REponses A L'AVIS DE LA MISSION REGIONALE D'AUTORITE ENVIRONNEMENTALE D'ILE-DE-FRANCE

PORTANT SUR LE PROJET DE REQUALIFICATION DE LA FRICHE DES CARRIERES DE L'OUEST

SITUE A GAGNY(SEINE-SAINT-DENIS) EN DATE DU 28 FEVRIER 2019

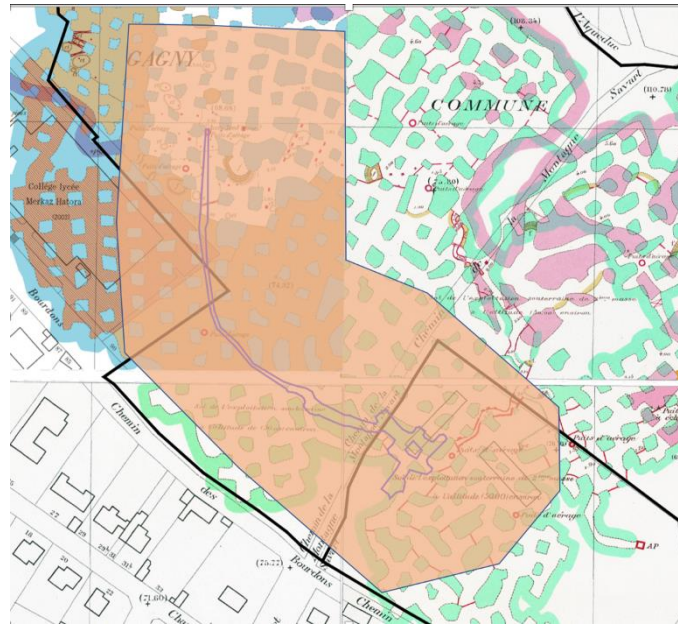
- **De préciser les emprises susceptibles d'être concernées par l'ancienne exploitation de la troisième masse du gypse ainsi que les conséquences de cette découverte en termes d'aggravation des risques d'effondrement sur le site du projet et à ses abords ;**
- **De confirmer la pertinence des dispositions en vigueur du PPR et du PLU compte tenu de cette découverte :**
- **Plus largement, que l'étude d'impact précise dans quelle mesure l'état du site et celui des risques potentiels sont complètement identifiés.**

En annexe 4, cette galerie inférieure est replacée dans son contexte.

La galerie découverte :

Les bordures de la galerie sont constituées de marnes et de gypse. Il n'a pas été vu de remblais, qui aurait pu laisser penser à une extension latérale.

La galerie étant creusée pleine masse, il est probable qu'il s'agisse en fait d'une galerie de recherche et pas d'exploitation.

Par ailleurs cette galerie s'étend dans les marnes, sans pénétrer le gypse. Cette observation corrobore l'hypothèse d'une galerie de recherche. Dans ces conditions il y a très peu de chance d'en retrouver ailleurs sur le site.

Néanmoins, pour éviter tout risque lié à la découverte de cette galerie inférieure, il est proposé de circonscrire une zone arbitraire de 50 m autour de son axe. Dans cette zone, tous les forages seront rallongés de 10 m en profondeur afin de ne pas laisser de risque de galerie adjacentes non traitée. Cette prescription est d'ores et déjà intégrée aux futurs travaux de clavage.

Carte de remontée de nappes

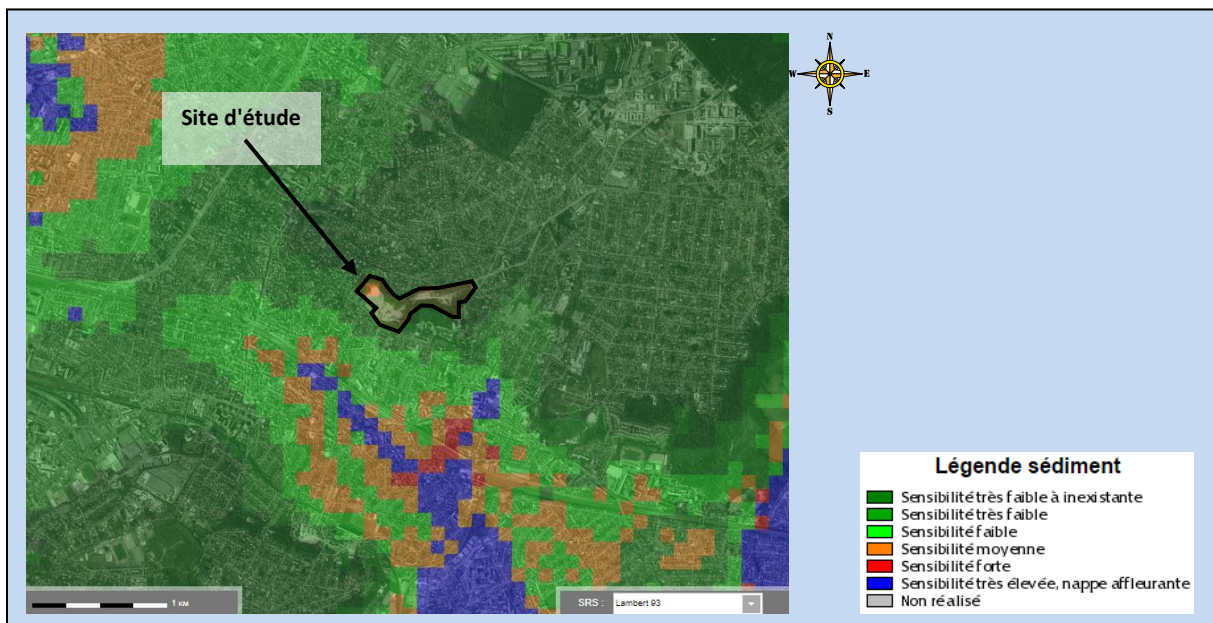
Compte-tenu du phénomène de dissolution du gypse susceptible de fragiliser le sous-sol, la MRAe recommande de préciser les niveaux de la nappe d'eau souterraine et de caractériser le risque d'inondation par remontée de nappe au droit du site.

La piézométrie réelle au droit du site n'a pas, à ce jour, été reconnue par des investigations au droit du site.

Seules les esquisses piézométriques fournies par le BRGM permettent d'approcher les niveaux de nappes. Elles donnent un niveau de nappes aux alentours de 40 m NGF (soit à plus de 60m sous le TN moyen du site), correspondant à une nappe lutétienne en charge.

D'après la cartographie du BRGM (www.inondationsnappe.fr), le secteur d'étude est globalement cartographié comme se situant dans une zone avec une sensibilité au risque de remontée de nappe considérée **comme globalement très faible**.

Ces données sont cohérentes avec l'absence de nappes rencontrées au droit du site au cours des forages de reconnaissance des carrières, et la présence de carrières en profondeur.

La première nappe attendue se situerait au droit des formations du Saint Ouen.

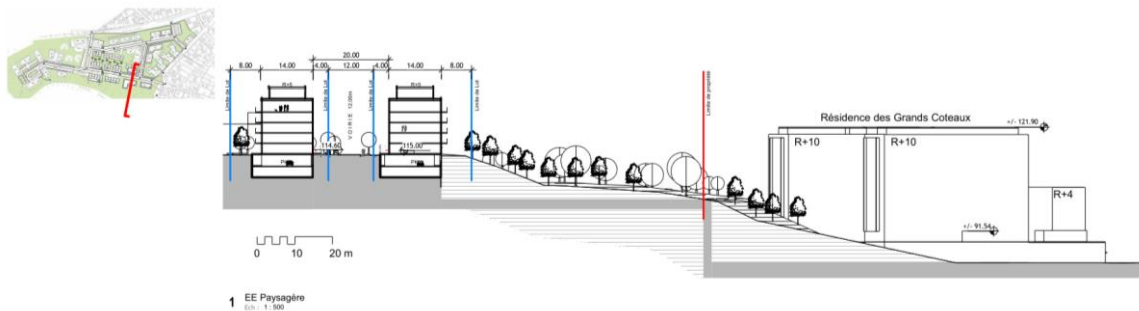
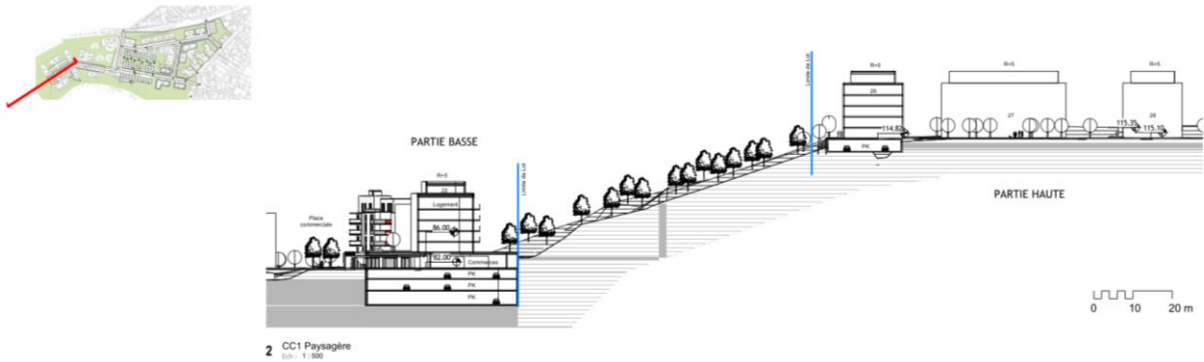
- *En illustrant les impacts sur les vues proches et lointaines du site (photomontages par exemple)*
- *En justifiant le traitement architectural et paysager du projet au regard de sa cohérence avec le tissu urbain voisin.*

Concernant la partie basse, les principes sont les suivants :

- Respect d'une hauteur maximale pour laisser vibrer la ligne de crête boisée et limiter l'impact sur la ligne d'horizon, seul témoin visible de l'origine morphologique du site.
- Maximisation des effets de lisière à haut développement pour réduire l'impact visuel des bâtiments vers le Sud,
- Choix des teintes de façades ne créant pas un contraste trop fort avec le fond boisé,
- Maximisation des espaces entre chaque les bâtiments pour dégager les vues,
- Végétalisation des toitures de manières extensives ou semi-extensives pour renforcer l'effet du boisement.
